**Commission économique pour l'Europe**

**Forum mondial de l'harmonisation  
des Règlements concernant les véhicules****180<sup>e</sup> session**

## **Rapport technique sur l'élaboration de l'amendement 2 au Règlement technique mondial ONU n° 6 (Vitrages de sécurité)**

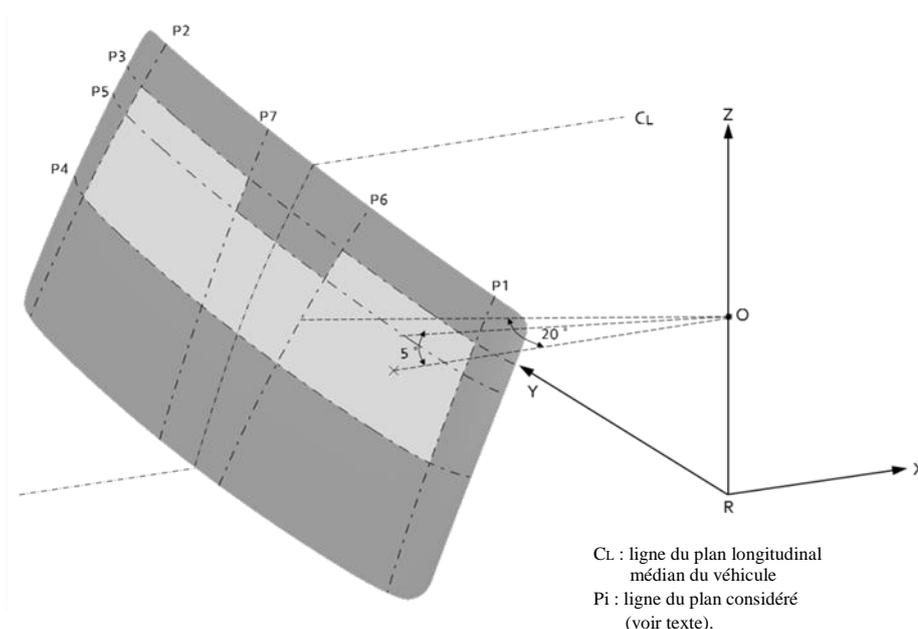
7. Pour les camions, divers dispositifs de sécurité ou d'aide à la conduite (systèmes d'avertissement de franchissement de ligne (LDWS), capteurs pour la conduite autonome, etc.) sont actuellement disponibles ou en cours de développement. Si ces dispositifs sont installés dans la partie inférieure du pare-brise, au-dessus du tableau de bord, cela peut limiter le champ de vision directe du conducteur.

8. Pour une installation optimisée, ces dispositifs peuvent être intégrés au rétroviseur intérieur. Cependant, il est difficile, pour certains modèles, d'installer le rétroviseur intérieur, puisque cela risque d'empiéter sur la zone I. Par conséquent, il est nécessaire d'étendre la zone pouvant être opacifiée afin de permettre l'installation des dispositifs précités. C'est pourquoi il convient d'ajouter les nouveaux plans P5, P6 et P7. Néanmoins, le nouveau masque opaque pour les véhicules des catégories 1-2 et 2 doit être équivalent à celui déterminé à partir des points « V » sur les véhicules de la catégorie 1-1 afin de ne pas compromettre la sécurité.

La délimitation du masque opaque en tenant compte des plans P5, P6 et P7.
